ΑΡΙΟΝΑ ΕΛΛΑΣ Α.Ε.
ΩΝΑΣΕΙΟ ΕΘΝΙΚΟ ΜΕΤΑΜΟΣΧΕΥΤΙΚΟ ΚΕΝΤΡΟ
ΠΡΟΣΚΛΗΣΗ ΥΠΟΒΟΛΗΣ ΠΡΟΣΦΟΡΑΣ ΚΑΤ' ΑΠΟΚΟΠΗ ΕΡΓΟΛΑΒΙΑΣ
ΜΕΛΕΤΗΣ & ΚΑΤΑΣΚΕΥΗΣ ΕΞΩΤΕΡΙΚΩΝ ΚΟΥΦΩΜΑΤΩΝ ΑΛΟΥΜΙΝΙΟΥ
ΕΠΙΠΕΔΩΝ +2 +3 +4

ΕΓΚΥΚΛΙΟΣ Νο 1

ΠΡΟΤΑΣΗ ΟΨΗΣ
ΤΡΙΦΥΛΛΑ.pdf

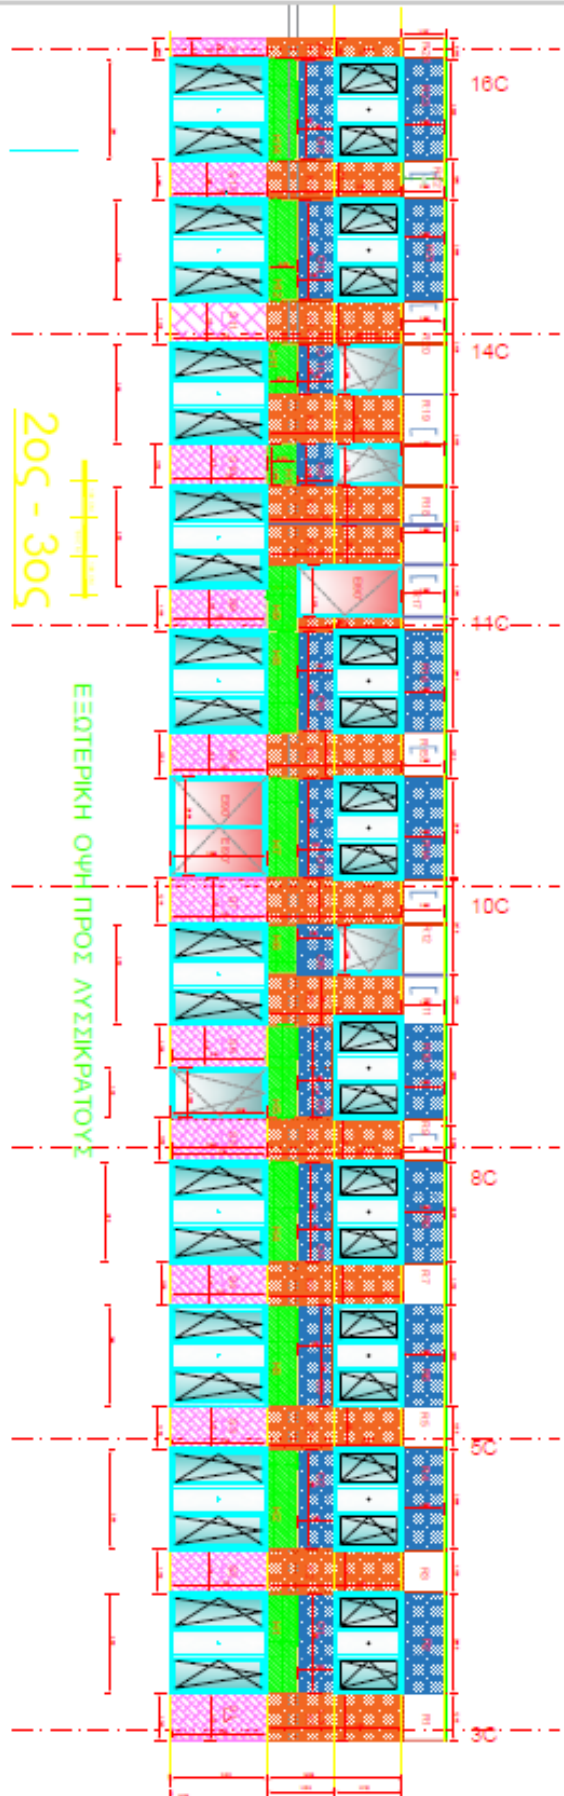
Το πάχος των προδιαγραφόμενων υαλοπινάκων δημιουργεί ενδεχομένως δυσχέρεια ως προς την επιλογή κατάλληλων μηχανισμών επαρκούς αντοχής (λόγω του βάρους των φύλλων)

Σε αυτό το ενδεχόμενο θα μπορούσε ο υποψήφιος να τροποποιήσει τις όψεις ως κατωτέρω (βλέπε και ενδεικτικό παράδειγμα σε pdf)

Ανοίγματα κουφωμάτων 1,30m – Τροποποιούνται σε σταθερά (μη ανοιγόμενα)

Ανοίγματα κουφωμάτων 2,60m – τροποποιούνται σε τρίφυλλα, με το μεσαίο τμήμα σταθερό (μη ανοιγόμενο) και τα άλλα δυο τμήματα ανοιγόμενα/ανακλινόμενα.
